Mission régionale d'autorité environnementale

**Avis de la Mission Régionale d'Autorité environnementale
de Bourgogne Franche-Comté
sur projet de réaménagement du domaine skiable
transfrontalier Dôle-Tuffes (Jura)**

n°BFC-2018-1841

Graph 37 : données de températures moyennes mensuelles hivernales modélisées sur 1950-2050 (SCAMPEI – scénario RCP 6.0)

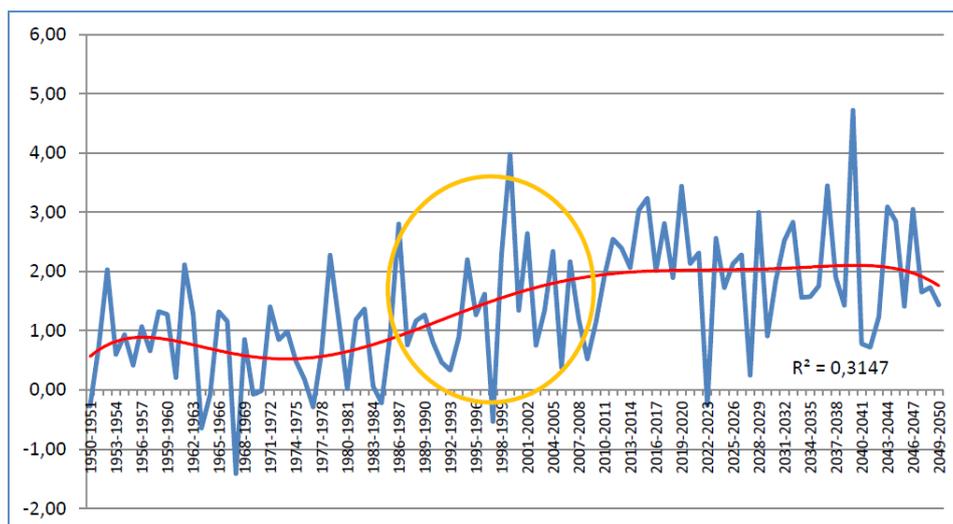
Les perspectives d'évolution des températures moyennes hivernales dans le Vercors et le Jura suisse sont relativement éloignées de la stabilité évoquée dans l'étude climatique des Rousses, entraînant également des conséquences importantes sur la hauteur de neige moyenne et le ratio pluie-neige (sujet qui n'est pas évoqué dans l'étude des Rousses).

Nonobstant les incertitudes importantes inhérentes aux projections climatiques²⁵, et la limite de l'exercice de comparaison entre territoires aux caractéristiques et aux influences météorologiques différentes, la MRAE s'étonne d'une telle différence de résultats entre l'étude climatique des Rousses et les tendances issues d'autres publications de la communauté scientifique. Tout en ayant conscience de la difficulté de mener une telle projection climatique, la MRAE considère que les éléments apportés restent partiels. **La MRAE recommande donc de tenir compte de l'ensemble des données publiées en croisant les différents modèles mis à disposition, pour analyser les impacts de différents scénarios d'évolution climatique sur l'activité de la station.**
